件名: BPU-4000 ソフトウェアV4.11リリースのご案内

-
- 発行元:ソニービジネスソリューション株式会社
 - No.: 2019-006
 - 2019年2月
 - 種別:バージョンアップ

BPU-4000

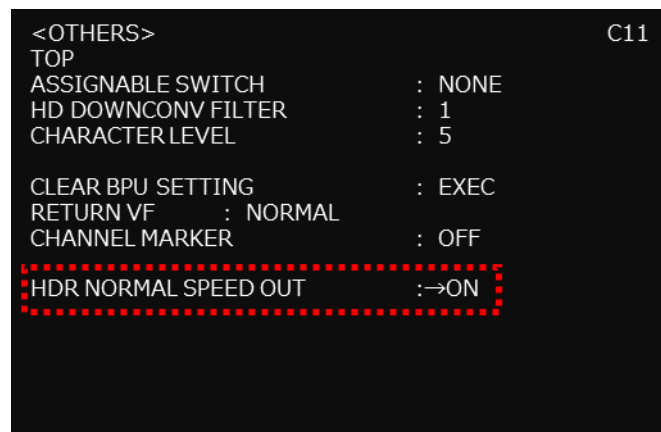
1. Live HDRモードかつHD HFR(2x~6x)時において、HDRの標準速同時出力機能を追加しました。
HDR MODE が Live HDR 設定時、HD HFR フォーマットにおいて、SLOT2 の SDIOUT7-8 から HDR 標準速を出力することが出来る機能です。
メニューの<CONFIGURATION><OTHERS>の HDR NORMAL SPEED OUT を ON にすることにより、この機能が有効となります。

1. SYSTEM FORMATが4K 2倍速及び、CCU FORMATが720P時にも、CCU出力と位相が合うように修正しました。
2. HDC4300接続時におけるAuto Hue実行後に正しい位置にGate表示されるように修正しました。
3. SYSTEM FORMATが4K 2倍速かつHDR MODEがNORMAL時に、SDR Gain設定が反映されないように修正しました。
